Medellín, 5 de diciembre de 2019

RESPUESTA A OBSERVACIONES SOLICITUD PÚBLICA DE OFERTA SPO-2019-10

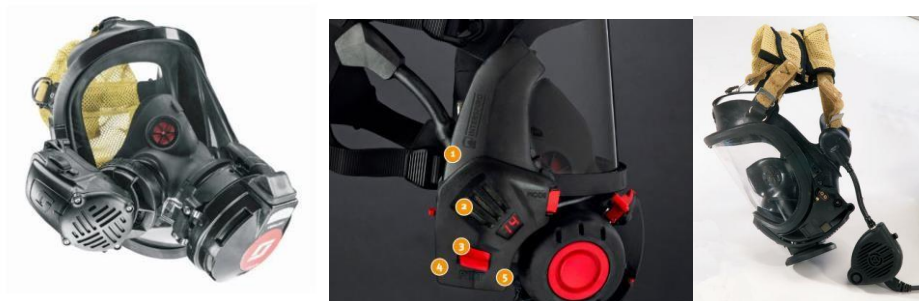
Deberá venir con sistema de comunicación ya instalado en la máscara, su ubicación debe quedar centrado en la parte inferior de la máscara por fuera del área del visor, para evitar reducir los ángulos de visión.

Ahora miremos quien cumple con esta característica

Como se puede visualizar en la imagen, es el único equipo SCBA que cuenta con un sistema de comunicación en la parte inferior de la máscara, generalmente se maneja a un lado de la máscara como se puede ver en las siguientes imágenes:

OBSERVACIÓN: Como se puede evidenciar, las especificaciones técnicas si van direccionadas a la marca Drager, y no hay pluralidad de oferentes como lo ha manifestado la entidad es las respuestas de observaciones del 22 de noviembre; solicitamos a la entidad ampliar las especificaciones técnicas y permitir realmente la pluralidad de oferentes y no sesgar a una marca y a un solo distribuidor en Colombia.

En el caso de los equipos de la marca MSA que se referencia en su observación, se aclara que parte del sistema de comunicación está instalado en el regulador del equipo el cual se conecta en la máscara centrado en la parte inferior de esta y por fuera del área del visor, lo cual cumple con las especificaciones planteadas en el pliego, de igual manera ningún componente restante del sistema de comunicación se encuentra montado en la máscara por lo que también cumple con evitar reducir los ángulos de visión, en este caso no se está limitando la pluralidad de oferentes en el proceso. Estas especificaciones se dan luego de una evaluación que permitiese determinar las características que ofrecen una mejor condición de operación y seguridad para nuestro personal.

Luego de una valoración de las diferentes características de productos en el mercado se determinó que es importante contar con un sistema de comunicación practico y confiable y siendo este último un accesorio adicional la idea es que represente el menor impacto desde el punto de vista operativo, es decir, que interfiera lo menos posible en las condiciones de operación del equipo por parte del bombero, es por esto que se busca que en primera instancia el peso que en cualquier caso se le va a adicionar a la máscara se encuentre balanceado de la mejor manera posible, por lo que se seleccionó una posición centrada, de la misma forma se evaluó la posible interferencia con la amplitud del campo de visión para lo cual se determinó que los elementos a solicitar no deben estar acoplado al visor de la máscara para garantizar que este se encuentra libre en su totalidad.
